Réseau de transport d'électricité

REF. DOSSIER TER-PAC-2016-78123-CAS-99021-B1R5P2

OBJET CARRIERES-SOUS-POISSY - 78 - PAC - PADD - révision du PLU

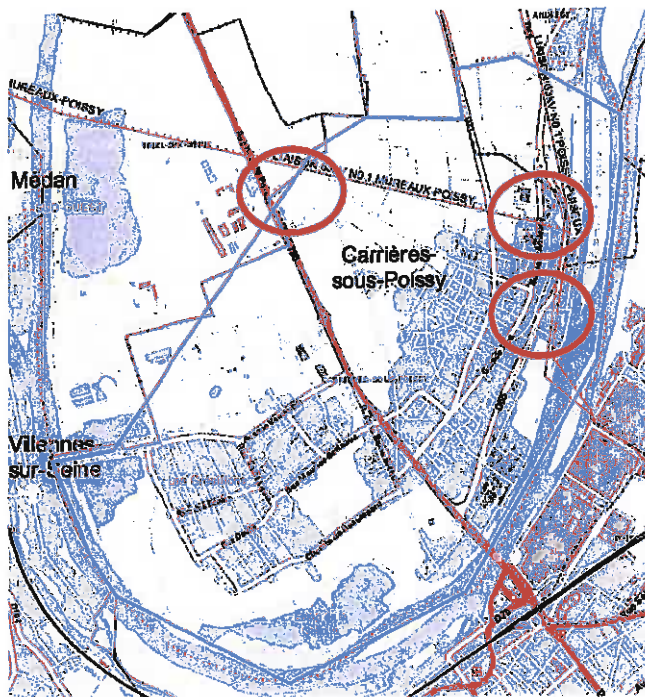
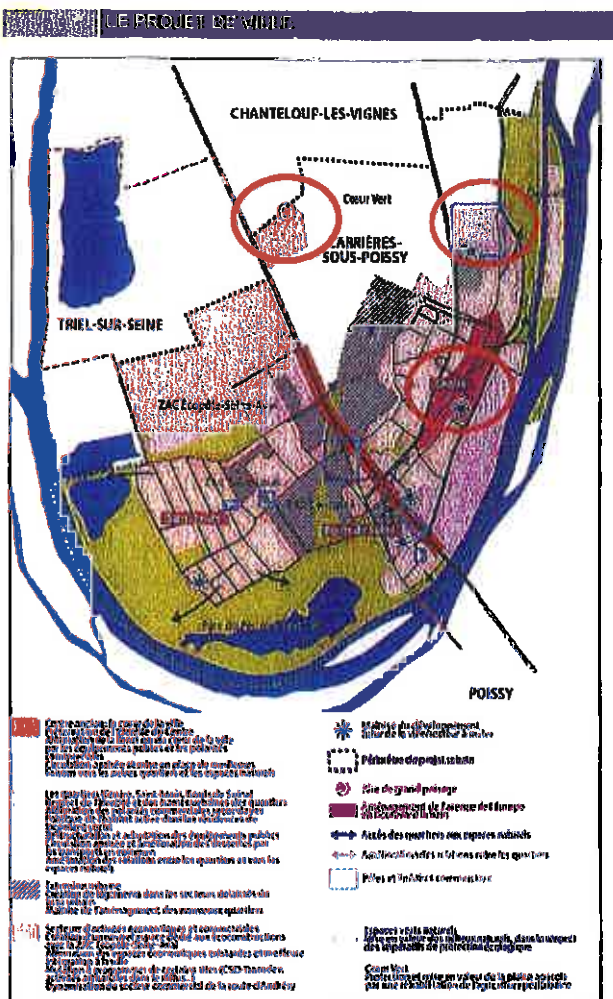
Les largeurs à déclasser sous les **lignes aériennes** sont les suivantes :

- de 30 mètres de part et d'autre de l'axe des lignes 63 kV
- de 40 mètres de part et d'autre de l'axe des lignes 2 x 63 kV
